### **Zufahrtsrampe für Fahrradfahrer am nördlichen S-Bahn-Tunnel (Westseite)**

das Bündnis für Karlsfeld stellt folgenden **Antrag**:

2. Fahrradfahrer auf dem Weg zum Gymnasium - Istzustand (blau) plus Alternative (grün)

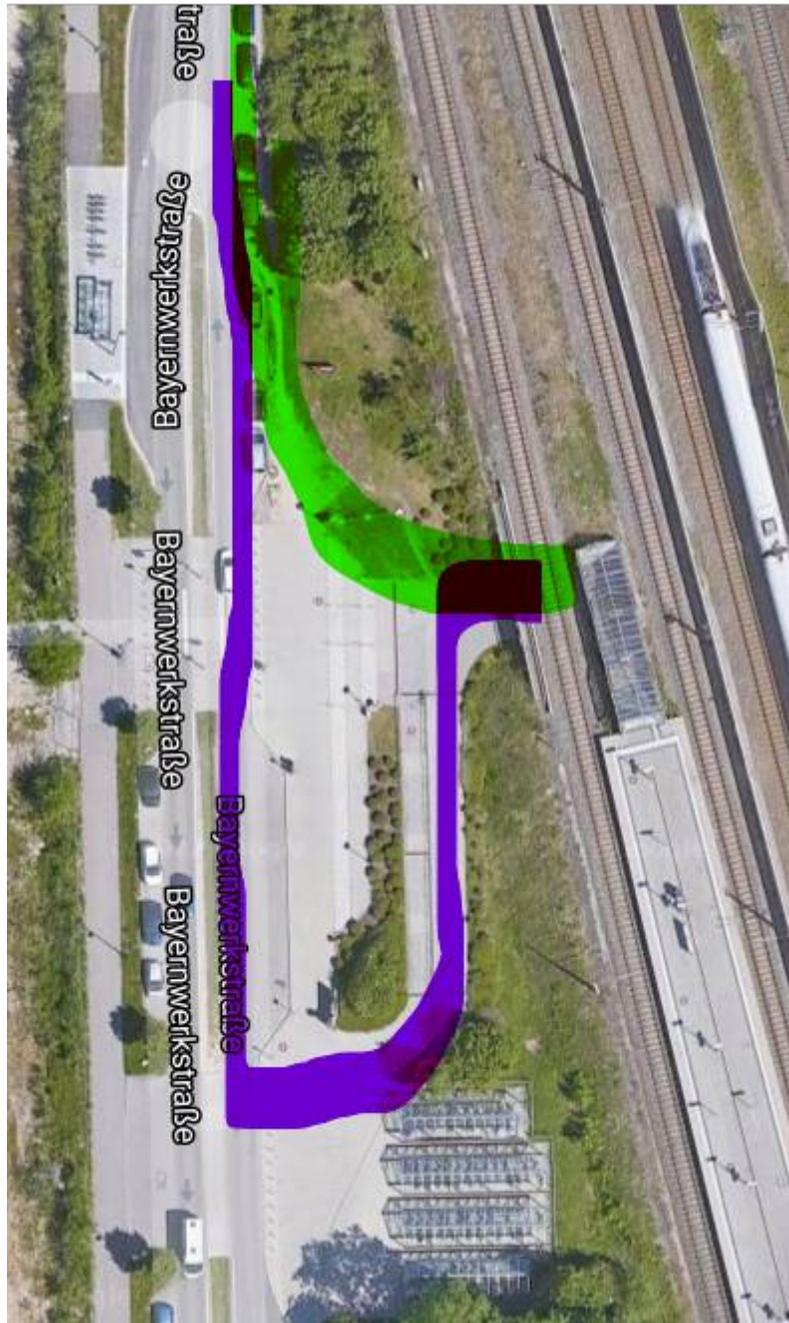
3. Sehr eng gesetzte Pfosten (rote Markierung) erschweren die Durchfahrt für Radfahrer, insbesondere mit Anhängern und Lastenfahrrädern. Die Zufahrt zu den Fahrradständern und zur Fahrradrampe muss bequem und sicher möglich sein. Generell fehlt eine klare Verkehrsregelung auf der Fläche zwischen Bayernwerkstraße, Fahrradständern und Fahrradrampe.
